Title - Sujet LTDLC Garage Rehabilitation	
Solicitation No. - N° de l'invitation EH901-181236/A	Amendment No. - N° modif. 009
Client Reference No. - N° de référence du client 20181236	Date 2017-12-21
GETS Reference No. - N° de référence de SEAG PW-\$\$FG-356-73597	
File No. - N° de dossier fg356.EH901-181236	CCC No./N° CCC - FMS No./N° VME
Solicitation Closes - L'invitation prend fin at - à 02:00 PM on - le 2018-01-09	
F.O.B. - F.A.B. Plant-Usine: <input type="checkbox"/> Destination: <input checked="" type="checkbox"/> Other-Autre: <input type="checkbox"/>	
Address Enquiries to: - Adresser toutes questions à: Steele, Harold	Buyer Id - Id de l'acheteur fg356
Telephone No. - N° de téléphone (873) 469-3596 ()	FAX No. - N° de FAX (819) 956-8335
Destination - of Goods, Services, and Construction: Destination - des biens, services et construction:

ADDENDA No.6

Numéro du projet: 061511.318

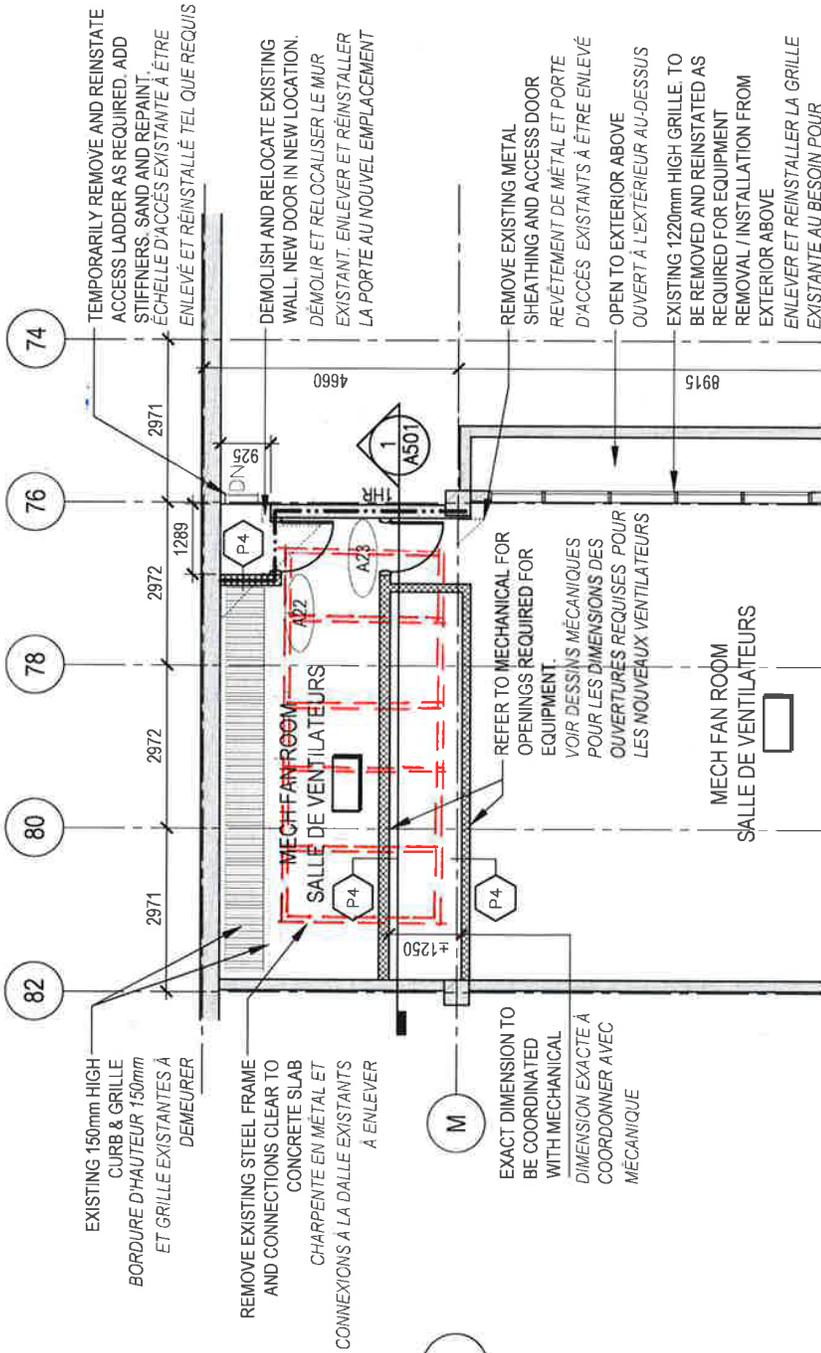
1. Dessin A100 – NIVEAU A PLAN AGRANDI (NORD)
 - .1 Voir le détail révisé ci-joint 'Detail 2/A100 LEVEL A MECHANICAL MEZZANINE', qui indique maintenant l'étendue de la charpente en métal existant, situé sur la dalle de béton existante, qui doit être enlevée, avec toutes les ancrages.

Les photos ci-dessus indiquent une section de la charpente en métal existante à enlever complète avec des points d'ancrage. Reportez-vous au détail 2 / A100 révisé ci-joint pour l'étendue.
